## Neue Schließplatte und neue Innentür in Mikrowellen-Kompaktgeräten

MW 32 BIS - MW 32 BIT und MC 32 BIS

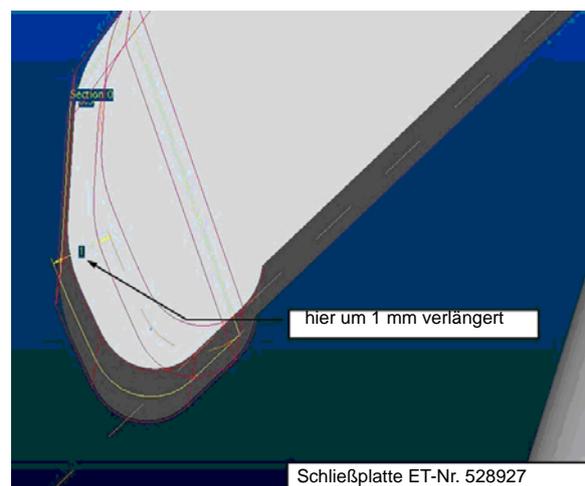
Folgende Teile wurden verbessert, um die Stabilität zu erhöhen

- Schließplatte - Hebellänge um 1 mm erhöht
- Rahmen Innentür - verstärkt in der Breit, um dauerhaften Kontakt zwischen Träger und Zapfen während der Bedienung zu gewährleisten. So wird garantiert, dass der Träger unabhängig von der Hebelposition gedreht werden kann

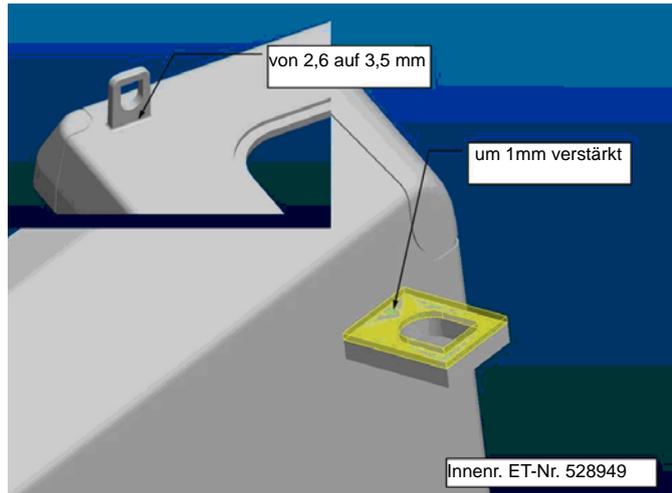
1. Rechte und linke Schließplatte austauschen.

#### ET-Nummern

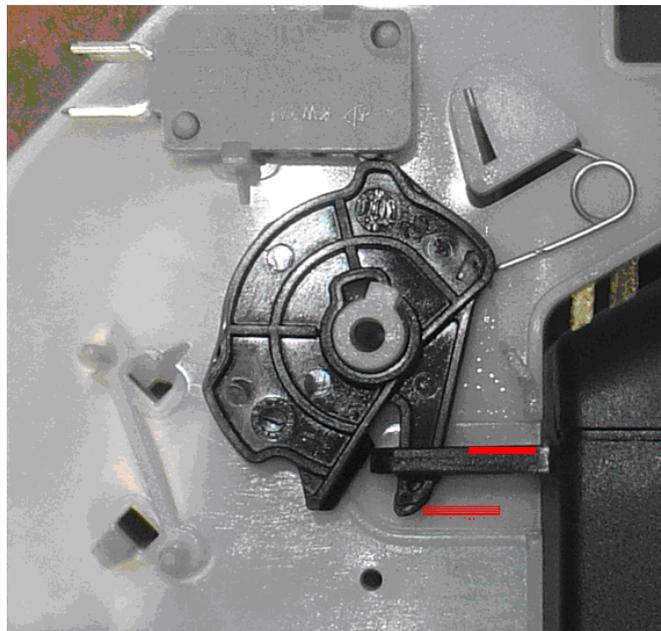
2. Tauschen Sie den Innentürrahmen aus.  
Der Rahmen ist um 1 mm verbreitert und die Basis verstärkt.

Durch diese Verbesserungen kann die Schließplatte mechanisch gut funktionieren und ist besser stabilisiert. Extreme Positionen werden durch den Haken verhindert, ohne dass die Schließplatte in die Sicherheitsposition gelangen kann, wenn der Haken ausgehakt ist. Haken wurde verstärkt, wodurch die Bruchgefahr reduziert wurde.

Innentürrahmen: ET-Nr. 528949  
Schließplatte: ET-Nr. 528927
